Nr sprawy: 11/2021/TP

Dot.: postępowania pn.: Zakup zestawu sprzętu do gimnastyki sportowej dla sektora gimnastycznego w Hali Sportowej przy ul. Karpackiej 61 – dół gimnastyczny.

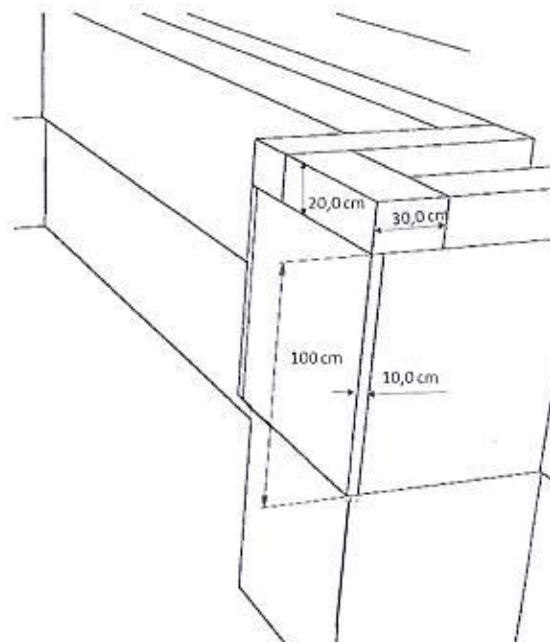
Pytanie nr 1

Dotyczy „Osłony krawędzi”

W punkcie drugim zawarty jest opis: „osłony winny mieć grubość min. 10 cm”

Zamawiający wskazuje grubość min. 10cm. W naszej ocenie grubość ta jest niewystarczająca do prawidłowego i bezpiecznego użytkowania dołu gimnastycznego. Czy Zamawiający dopuszcza wykonanie osłon o grubości 20cm? Podyktowane jest to również faktem, iż najniższa dopuszczana grubość materaca asekuracyjnego wynosić powinna nie mniej jak 20cm.

Pozioma część krawędzi dołu gimnastycznego ma być zabezpieczona materacem o grubości 20 cm. i szerokości min. 30 cm. Osłony ścian dołu mają tworzyć materace grubości min. 10 cm. i zachodzić w głąb dołu na głębokość min. jednego metra od nieosłoniętej krawędzi dołu. (120 cm razem z materacem osłaniającą poziomą krawędź dołu, zgodnie z rysunkiem poniżej).

Pozioma część krawędzi dołu gimnastycznego ma być zabezpieczona materacem o grubości 20 cm. i szerokości min. 30 cm. osłony ścian dołu mają tworzyć materace grubości min. 10 cm. i zachodzić w głąb dołu na głębokość min. jednego metra od nieosłoniętej krawędzi dołu. (120 cm razem z materacem osłaniającą poziomą krawędź dołu zgodnie z rysunkiem załączonym do odpowiedzi na pytanie nr 1.

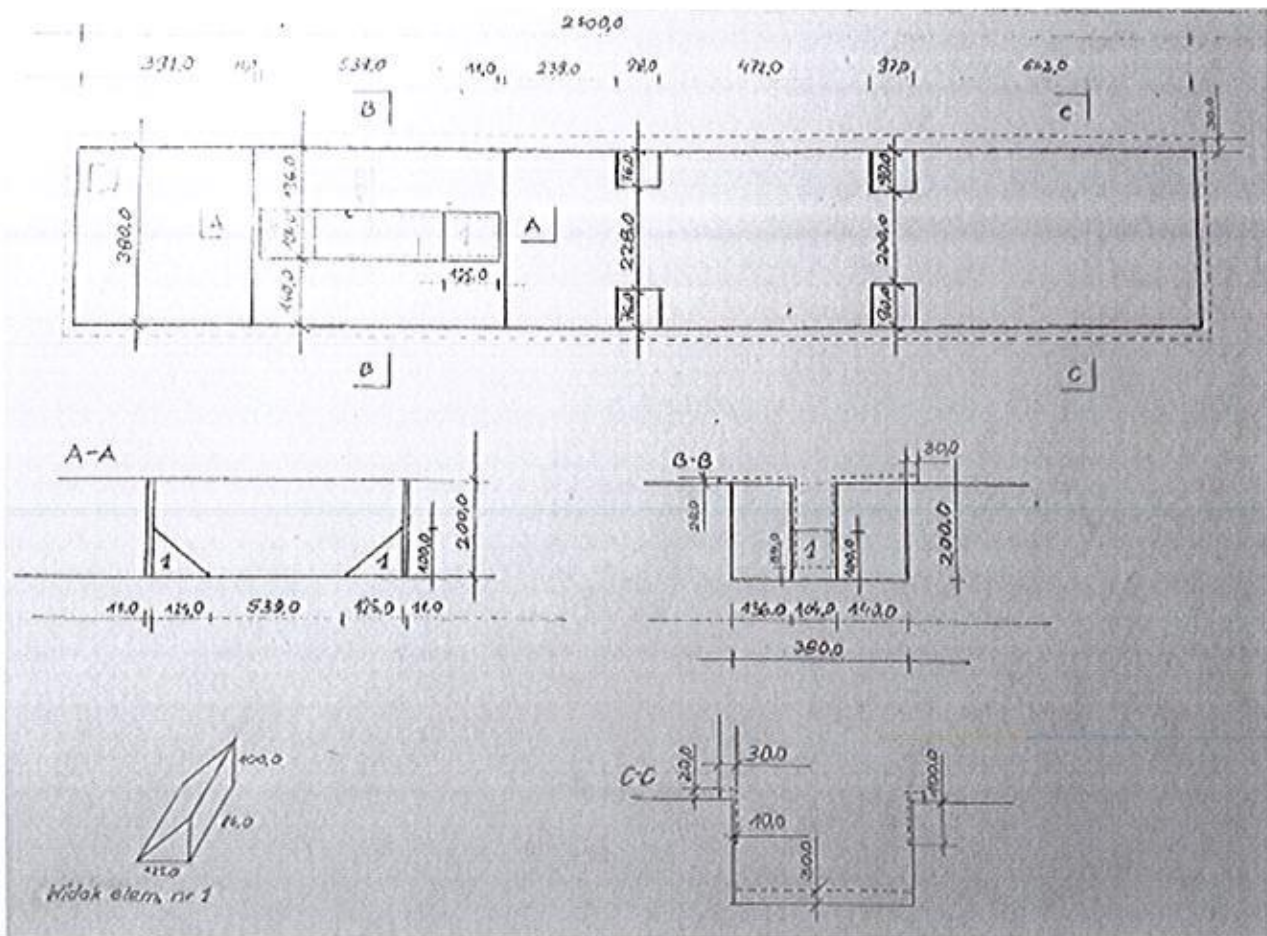
Pytanie 8

Proszę o wyjaśnienie treści Załącznika nr 1 do SWZ – Opis przedmiotu zamówienia, w zakresie opisu dna dołu. Czy dotyczy on również dna dołu przewężenia? Czy zamawiający wymaga wykonania dna dołu przewężenia w sposób zabezpieczający dolny róg ściany przedniej i tylnej łączącej dno ze ścianą na zasadzie trójkąta?

Przewężenie ma być wykonane w następujący sposób:

- ściany dookoła wyłożone materacami o grubości min. 10 cm. od górnej krawędzi dołu do jego dna. Zabezpieczeniu podlega również górna część pozioma przewężenia do trzydziestocentymetrowego pasa zabezpieczeń krawędzi dołu gimnastycznego. Tak żeby zabezpieczenia górnej poziomej części dołu tworzyły jednolity co do szerokości kołnierz wokół dołu.(szerokość dołu + 2*30 cm kołnierza asekuracyjnego).
- dno przewężenia wyłożone materacem o grubości 30 cm.
- naroża przewężenia należy wyposażyć w dwa bloki pianki w kształcie graniastosłupa o podstawie trójkąta prostokątnego o wymiarach przyprostokątnych 125x100 cm. i wysokości graniastosłupa 84 cm. (zgodnie z rysunkiem poniżej. Liniami przerywanymi zaznaczono krawędzie materacy osłonowych).
